108-я сессия

Правила № 39 (механизм для измерения скорости)

**Предложение по поправкам серии 01
к Правилам № 39 (механизм для измерения скорости)**

Представлено экспертом от Бельгии*

Образец А

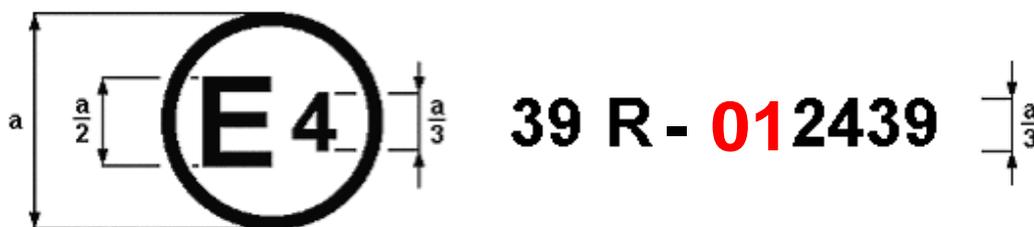
Приведенный выше знак официального утверждения, проставленный на транспортном средстве, указывает, что этот тип транспортного средства официально утвержден в Нидерландах (Е 4) в соответствии с Правилами № 39. Номер официального утверждения указывает на то, что официальное утверждение было предоставлено в соответствии с требованиями Правил № 39 с внесенными в них поправками серии 01.

Образец В

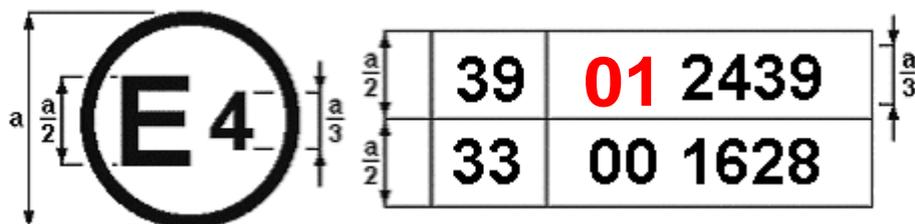
Приведенный выше знак официального утверждения, проставленный на транспортном средстве, указывает, что этот тип транспортного средства официально утвержден в Нидерландах (Е 4) в соответствии с правилами № 39 и 33¹. Номера официального утверждения указывают на то, что в момент предоставления соответствующих официальных утверждений Правила № 39 включали поправки серии 01, а Правила № 33 были по-прежнему в первоначальном варианте.
